Projet de stockage Cigéo – Examen du Dossier d’Options de Sûreté

RAPPORT IRSN N° 2017-00013

TOME 2

Réunion des Groupes permanents d’experts pour les déchets
et pour les laboratoires et les usines des 18-19 mai 2017

Figure 73 - Choix des hypothèses et des données pour les situations « *de référence* » et « *enveloppe* » (transmis par l'Andra au cours de l'instruction)

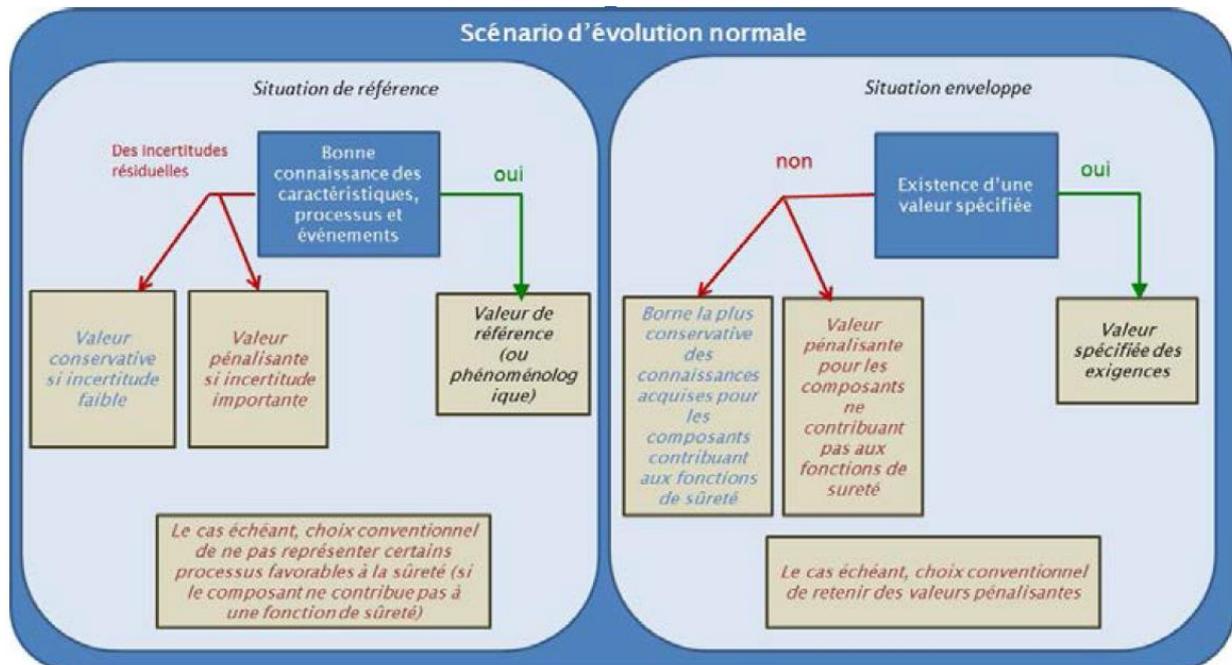
L'IRSN note que le domaine d'évolution normale est défini, dans le **DOS**, par deux situations au lieu d'une seule, voulue conservatrice, dans les dossiers précédents. Ces deux situations ont pour but, pour l'évolution normale, d'estimer l'impact radiologique attendu au regard des connaissances actuelles, en complément de l'impact radiologique maximal qui tient compte de l'ensemble des incertitudes résiduelles ou des valeurs spécifiées (cf. « exigences applicables » [55]). **Ceci est satisfaisant sur le principe.**

Figure 75 : Positionnement des « acteurs FOH » dans l'organisation du projet Cigéo [44]

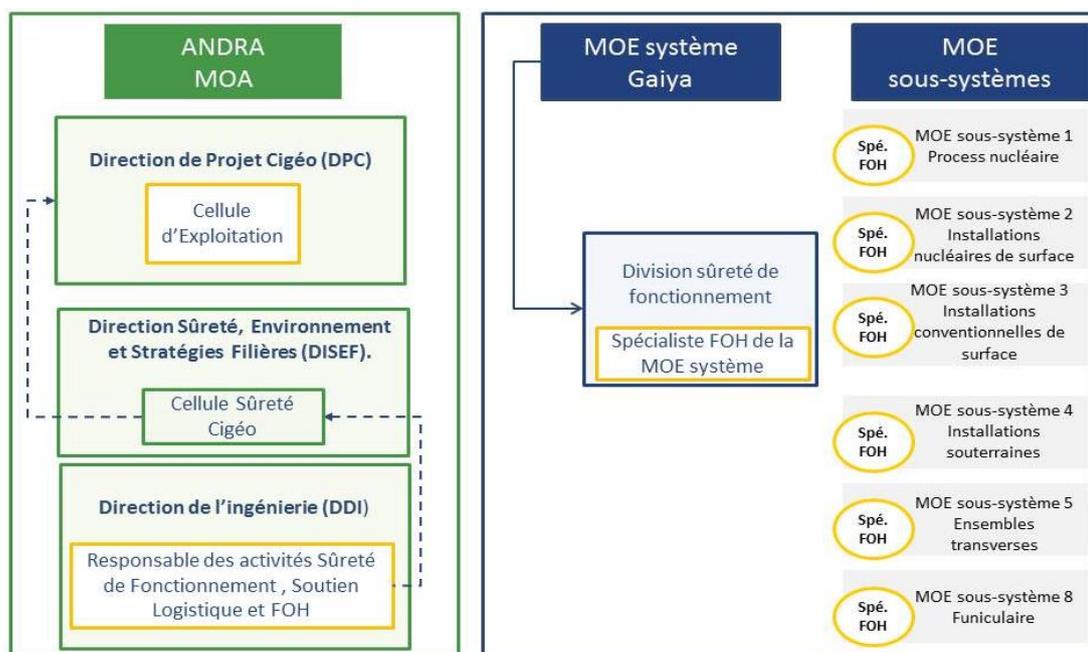
Aussi, l'IRSN estime que l'Andra devra décrire, dès que possible, dans son plan de management de projet de Cigéo une organisation qui permette à l'ensemble des parties prenantes de la MOA et de la MOE de construire une vision partagée des principes d'exploitation de Cigéo dans l'objectif d'assurer, en fin d'APD, la complétude et la cohérence d'ensemble des spécifications détaillées pour une exploitation fiable. En particulier, cette organisation visera à favoriser une interaction tout au long du projet entre la cellule d'exploitation, le représentant FOH de la MOA, les spécialistes FOH de la MOE, les spécialistes sûreté de la MOA et les responsables techniques des sous-systèmes. Ce point fait l'objet de l'engagement E50-2017 de la lettre Andra DG/17-0097 du 25 avril 2017, rappelée en Annexe A3 du présent rapport.

S'agissant des compétences spécifiques mobilisées pour les acteurs clés de cette organisation, l'Andra a indiqué au cours de l'instruction avoir nommé un représentant FOH (cf. Figure 75 ci-dessus) pour assurer le pilotage et le suivi des études menées par les spécialités FOH des maîtrises d'œuvre système et sous-systèmes. A cet égard, l'IRSN estime que les conditions du succès d'une intégration efficace des FOH dans un projet de conception s'appuient, entre autres, sur la présence au sein de la MOA d'un référent FOH dont les compétences et le positionnement doivent lui permettre de :

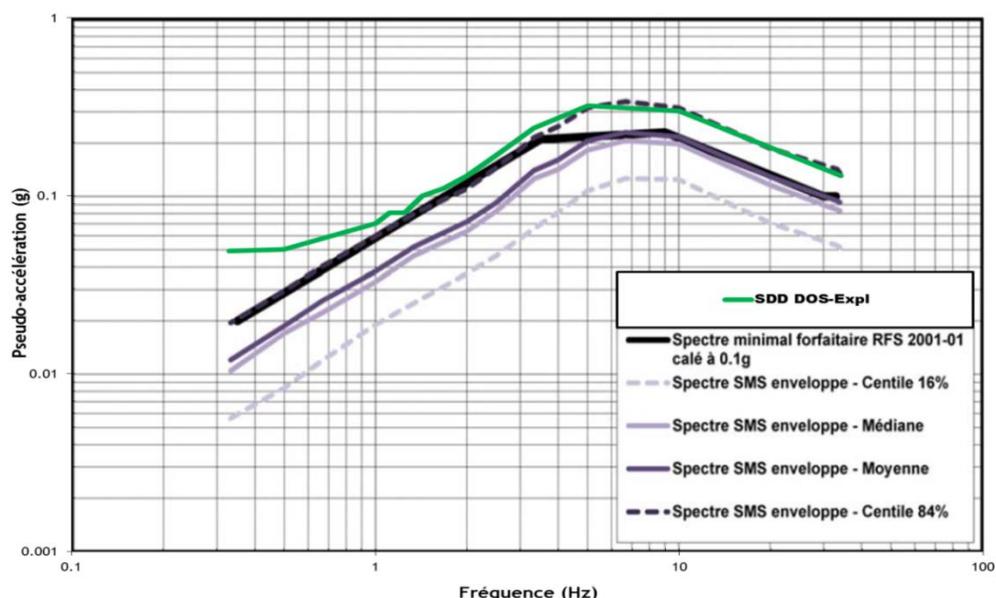
A ce stade du projet, l'Andra retient un spectre de dimensionnement pour les installations de surface durant la phase d'exploitation correspondant à un spectre probabiliste médian de période de retour 10 000 ans (« SDD » en Figure 76) provenant de son étude de 2005 [112][39] et évalué sur le site du Laboratoire souterrain. L'Andra considère que le spectre probabiliste de 2005 peut être retenu comme spectre de dimensionnement pour la phase d'exploitation étant donné qu'il est, pour toutes les fréquences, situé au-dessus du SMF. Au cours de l'instruction, l'Andra a précisé « *qu'en cas de difficultés majeures en termes de conception, [elle] pourrait être amenée à revenir sur un dimensionnement au spectre minimal de la RFS 2001-01* ». Compte tenu des réserves de l'IRSN quant au caractère enveloppe du SMF pour représenter l'aléa sismique du site en surface comme en profondeur (cf. conclusion du chapitre 7.3.1.1 précédent), l'IRSN considère que l'option d'un dimensionnement au SMF ne garantit pas que celui-ci soit enveloppe de l'aléa sismique du site et ne procure pas de marge pour prendre en compte les éventuelles évolutions de la connaissance de l'aléa sismique du site. *A contrario*, l'IRSN constate que le spectre de dimensionnement retenu par l'Andra au stade du DOS (SDD) est enveloppe du spectre SMS-centile 84 % issu de l'étude de sensibilité présentée au chapitre 7.3.1.1 : il permettrait de prendre en compte des spectres SMS potentiellement supérieurs au SMF pour évaluer le comportement sismique des installations. **Aussi, il conviendra que, dans le dossier de DAC, l'Andra présente un spectre de dimensionnement des installations pour la phase d'exploitation suffisamment enveloppe par rapport aux spectres d'aléa sismique du site afin notamment de prendre en compte d'éventuelles évolutions de la connaissance de l'aléa sismique du site et la durée d'exploitation des installations.**

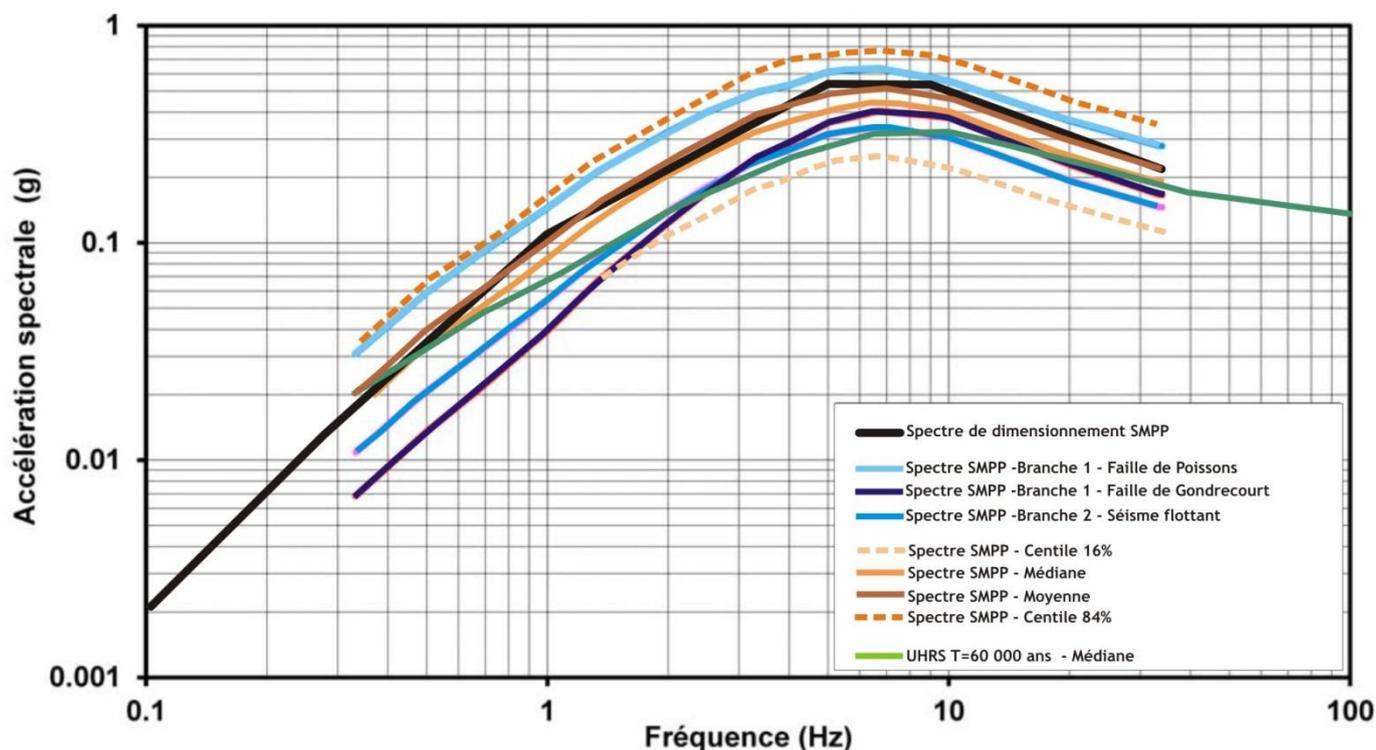
L'IRSN considère que la prise en compte du « modèle structural régional » est adaptée pour définir les caractéristiques du/des SMPP fondées sur la dimension des failles. Toutefois, ce « modèle structural régional » ne compte que de façon minoritaire (30 %), l'Andra privilégiant l'hypothèse selon laquelle les failles régionales (e.g., Vittel, Poisson, Marne, Gondrecourt) ont cessé toute activité. Or, l'Andra considère dans le DOS, « en accord avec la réglementation », que « toutes les failles pourraient être actives et seraient en train d'accumuler les contraintes jusqu'à la production de SMPP » [40]. En effet, si le contexte actuel reflète une très faible voire une inactivité des failles, l'IRSN estime qu'il ne peut être exclu que l'évolution de l'état de contraintes dans la croûte puisse subir une évolution notable au cours du prochain million d'années, en particulier en lien avec les cycles climatiques (cf. ci-dessus). Aussi, l'IRSN considère que le poids de 30 % attribué au « modèle structural régional » n'est pas justifié au regard du potentiel SMPP à l'échelle régionale.

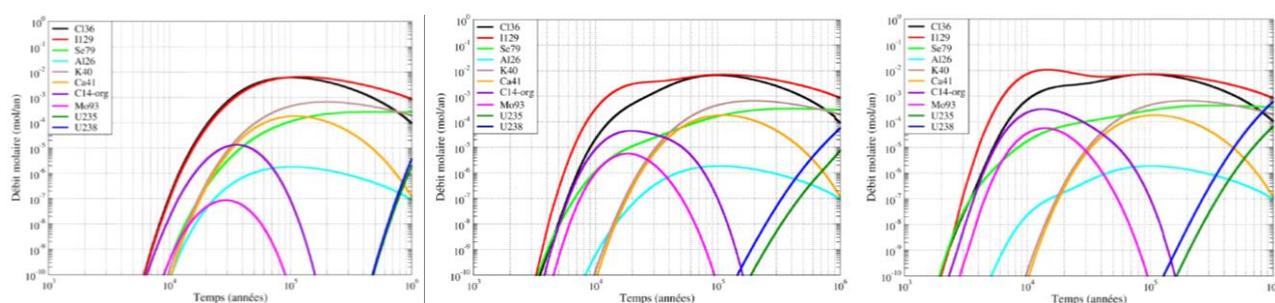
En tout état de cause, l'IRSN note que, pour tous les scénarios où une défaillance des scellements (SEA ou *What-if*) est postulée, environ 50 % de l'activité en ^{129}I initialement contenue dans les déchets transite vers le toit du Callovo-Oxfordien au cours du premier million d'années. En comparaison, 20 % de l'activité en ^{129}I initialement contenue dans les déchets transite par les ouvrages dans le cas le plus pénalisant des scénarios *What-if* (scénario *What-if*-3) dans le même intervalle. Le Callovo-Oxfordien constitue donc, pour les situations de défaillance des scellements, la voie de transfert principale pour l' ^{129}I et plus généralement pour les radionucléides mobiles (^{36}Cl , ^{79}Se , ^{41}Ca ...).

A cet égard, pour vérifier la prédominance de cette voie de transfert, l'IRSN a évalué l'impact de la prise en compte dans le Callovo-Oxfordien de la surcharge hydraulique (0,6 m/m) et des valeurs de perméabilité verticale de

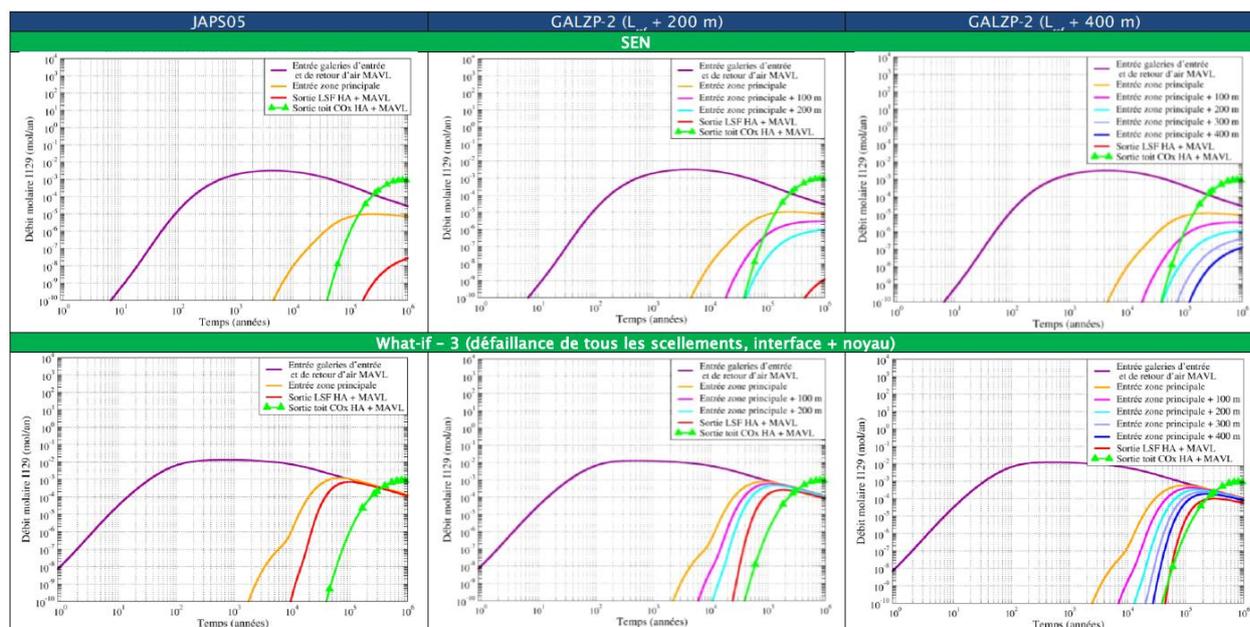
Sur la base des résultats de l'Andra, l'IRSN constate cependant (cf. Figure 82) que l'allongement des galeries de liaisons d'une longueur de 400 m (qui permet ainsi de passer d'une longueur de galerie de 300 m environ à une longueur de 700 m environ) permet, dans les conditions hydrauliques retenues par l'Andra, d'atténuer d'un ordre de grandeur les débits molaires estimés en sortie de liaisons surface-fond et de retarder le transfert des radionucléides de quelques centaines de milliers d'années pour l'¹²⁹I ; les débits molaires estimés en sortie du toit du Callovo-Oxfordien sont alors supérieurs d'un ordre de grandeur à ceux estimés en sortie des liaisons surface-fond. L'IRSN souligne que les effets d'un tel retard seront très significatifs pour les débits molaires des radionucléides à vie plus courte, comme le ¹⁴C (cf. chapitre 8.2.2 du présent rapport), vers les liaisons surface-fond (diminution d'environ 5 à 6 ordres de grandeur des débits molaires estimés). A cet égard, l'IRSN constate que l'Andra spécifie une distance minimale entre les liaisons surface-fond et les quartiers contenant les colis de 300 m ou 500 m (selon l'inventaire radiologique des déchets) dans ses exigences [55] et retient, comme indiqué en cours d'instruction, une distance supérieure à 700 m entre les puits et le quartier MAVL, qui est le principal contributeur aux débits molaires estimés en sortie des liaisons surface-fond. L'IRSN constate que ces résultats montrent l'intérêt d'un allongement de la distance entre la zone des puits et les quartiers de stockage sur l'atténuation des débits de radionucléides par les ouvrages. A cet égard, l'IRSN considère pertinent que l'Andra retienne une longueur supérieure à 700 m entre les puits et le quartier MAVL.

Figure 84 : Représentation des situations de forages retenus pour l'évaluation de sûreté après fermeture à l'échéance de la DAC [40]

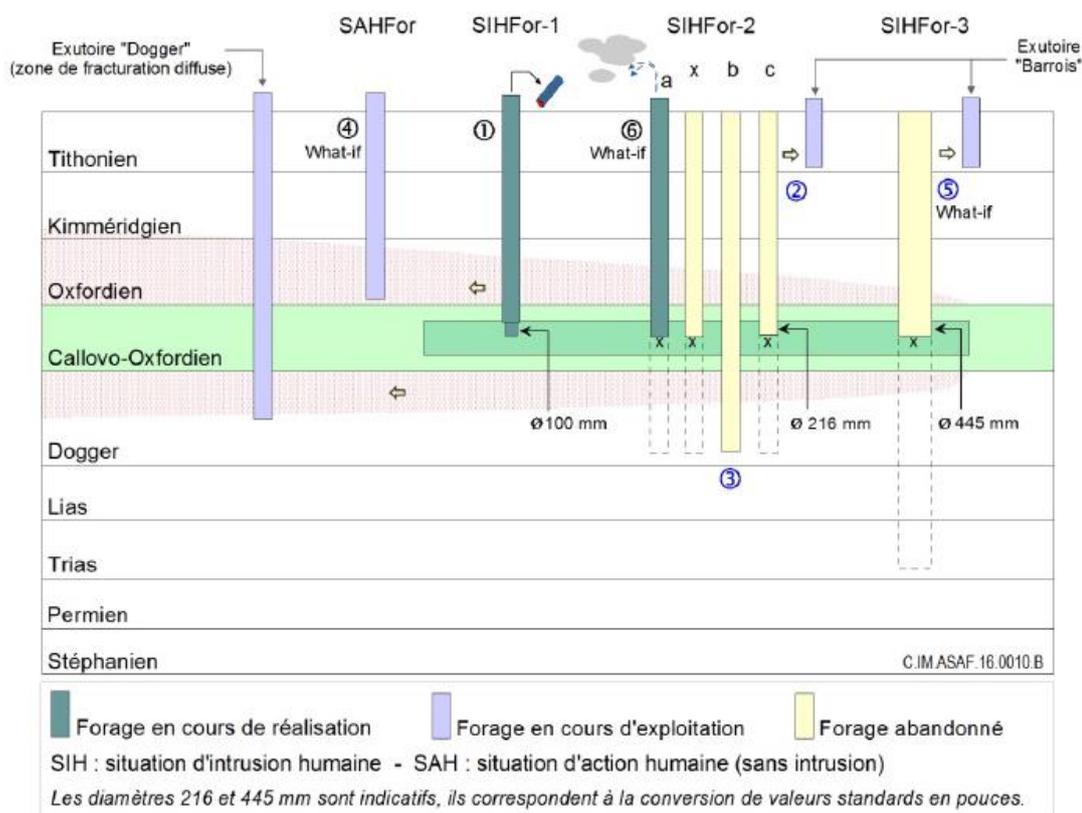
L'IRSN observe que la démarche de l'Andra s'inscrit dans les réflexions du projet HIDRA de l'AIEA sur l'utilisation de scénarios stylisés, en particulier basés sur des forages intrusifs pour les stockages en profondeur et que les scénarios sélectionnés embrassent en outre un ensemble large de situations d'intrusion humaine qui peuvent être rencontrées dans le cas d'un stockage en profondeur de déchets radioactifs. L'IRSN note en particulier que les conséquences d'un forage visant à utiliser l'énergie géothermique dans le Trias, abandonné au niveau du stockage, seront évaluées dans le dossier de DAC, même si l'Andra estime que cette formation ne présente pas de caractéristiques locales exceptionnelles. A cet égard, l'IRSN rappelle qu'elle convient de l'absence de ressources en hydrocarbures de caractère exceptionnel dans cette formation au droit du stockage. Toutefois, au titre de la robustesse de la démonstration de sûreté, l'exploitation au droit du stockage pourrait être envisagée (cf. chapitre 4.2.2). Il conviendra alors d'évaluer les conséquences de l'abandon de plusieurs forages d'exploitation (et non d'un seul) ou de justifier qu'elles sont couvertes par celles d'une autre situation (par exemple, exploitation des ressources géothermiques du Trias).
